リサイクル燃料備蓄センター
設計及び工事の計画の変更認可申請書
(補足説明資料)

仮想的大規模津波に対する受入設備
の影響評価に関する補足説明

令和4年7月

リサイクル燃料貯蔵株式会社

図 搬送台車の通常の配置

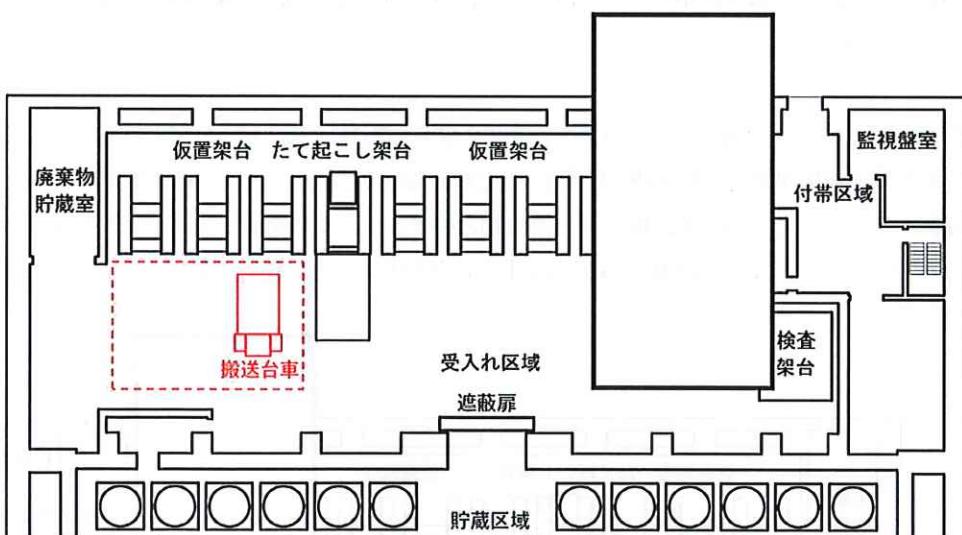
項目	コメント内容
津波 (第8条)	<p>受入れ区域の各架台に対して津波の水流でも固定状態が維持されると評価しているが、受入れ区域の搬送台車について同様の評価をしなくてよい理由について説明すること。</p> <p><3/3 追加コメント></p> <ul style="list-style-type: none"> ・ 遮蔽扉の閉運用について、保安規定の約束事項として、申請書に追記すること。 ・ 搬送台車がどこに配置されているのか図示すること。

搬送台車にキャスクが積載された状況では、[] (下図参照) とするため、津波が受入れ区域にそのまま流入することはない。従って、津波の水流に対する評価は不要とした。

[] とする時間は必要最小限とすることを保安規定に定め、運用する。」

搬送台車の通常の配置（破線内を想定）を下図に示す。
